Dotyczy: postępowania o udzielenie zamówienia prowadzonego w trybie przetargu nieograniczonego pn. Budowa i przebudowa kompleksu obiektów budowlanych przy Klinicznym Szpitalu Wojewódzkim Nr 2 im. Św. Jadwigi Królowej w Rzeszowie wraz z wyposażeniem, niezbędną infrastrukturą techniczną i zagospodarowaniem terenu w ramach zadania pn. „PODKARPACKIE CENTRUM MEDYCYNY DZIECIĘCEJ”, znak sprawy: IZ/01/09/2025

WYJAŚNIENIE TREŚCI SPECYFIKACJI WARUNKÓW ZAMÓWIENIA

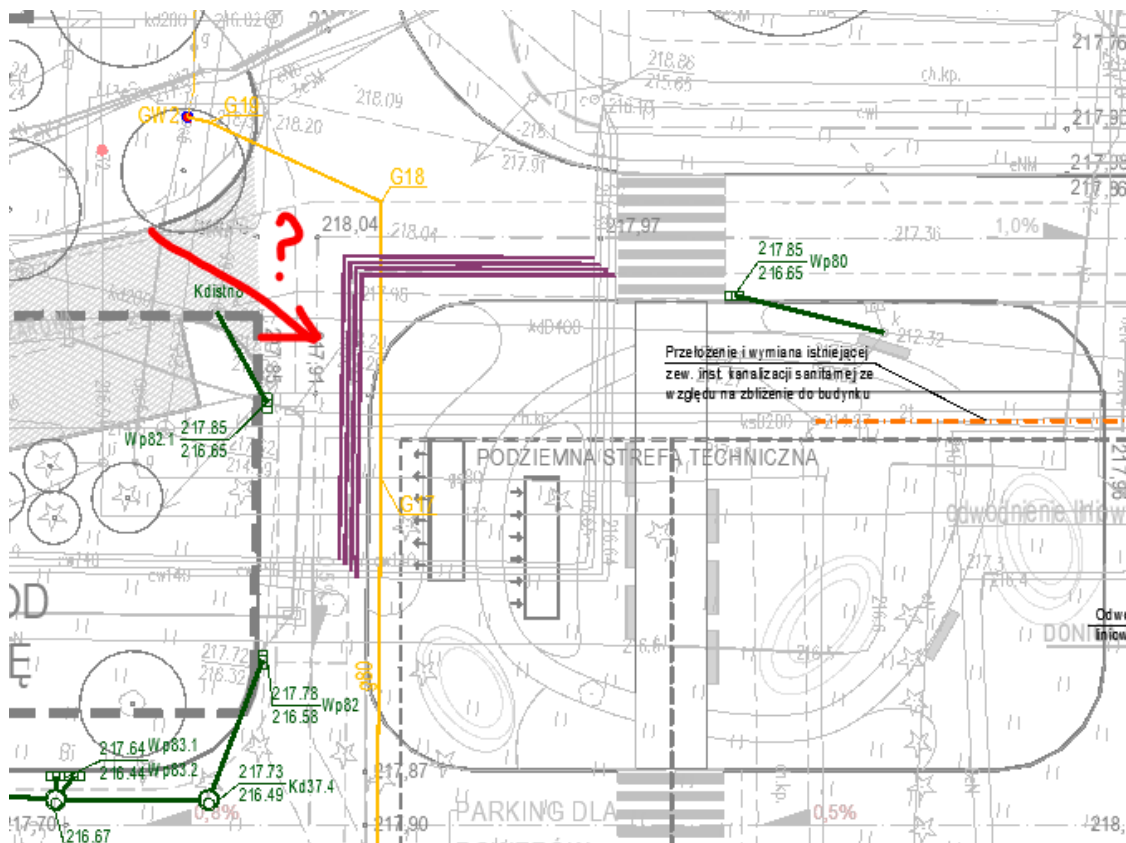
1. Na planie PZT fragment sieci cieplnej zaznaczony poniżej występuje jako odcinek do przełożenia, natomiast nie został on uwzględniony w opisie, brak jest profilu tego odcinka i nie został uwzględniony w przedmiarach. Prosimy o wyjaśnienie czy ten zakres należy ująć w wycenie?

Jeżeli tak, prosimy o uzupełnienie dokumentacji i przedmiaru w tym zakresie.

Tak zakres ten należy ująć w wycenie, zgodnie z PZT.
